**Oggetto: Osservazione al Piano Operativo adottato con Delibera di C.C. n. 15/2021.**

Il sottoscritto Geom. Luca Cortonesi nato a Sinalunga il 15/12/1966. ed ivi residente in Loc. Collilunghi n. 50 in qualità di Responsabile del Servizio Urbanistica del Comune di Trequanda Presa visione delle previsioni del Piano Operativo Comunale in oggetto, al fine di apportare alcune correzioni per errori materiali e puntualizzare alcuni dettagli di carattere normativo

Riferimenti catastali dell'area Foglio n° 28 particella/e n. 81

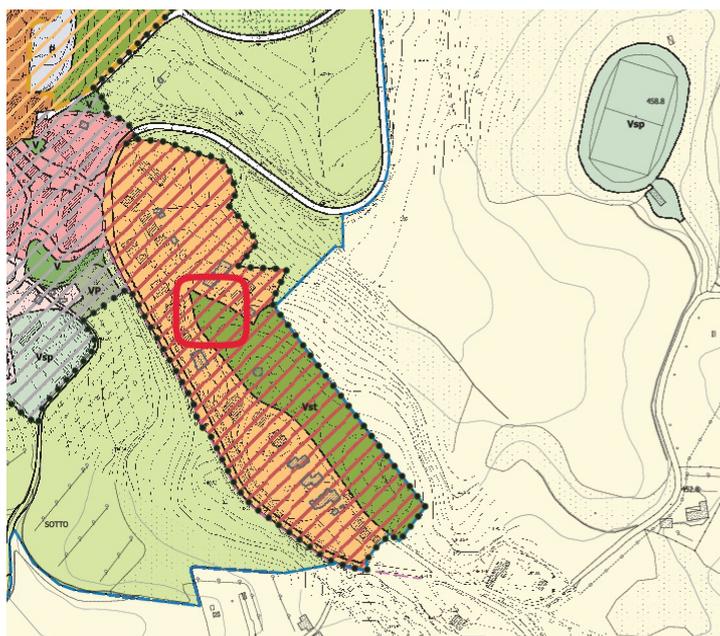
Che l'area identificata con la sigla VST3 riconducibile alle Aree e giardini pubblici di interesse storico nella perimetrazione riportata nella tavola PO\_3 ricomprende anche un terreno di proprietà privata come indicato nel riquadro rosso nella figura che segue

di prendere atto della circostanza andando a rettificare la perimetrazione dell'area escludendo dalla zona VST3 la particella catastale n. 81 del foglio di mappa n. 28.
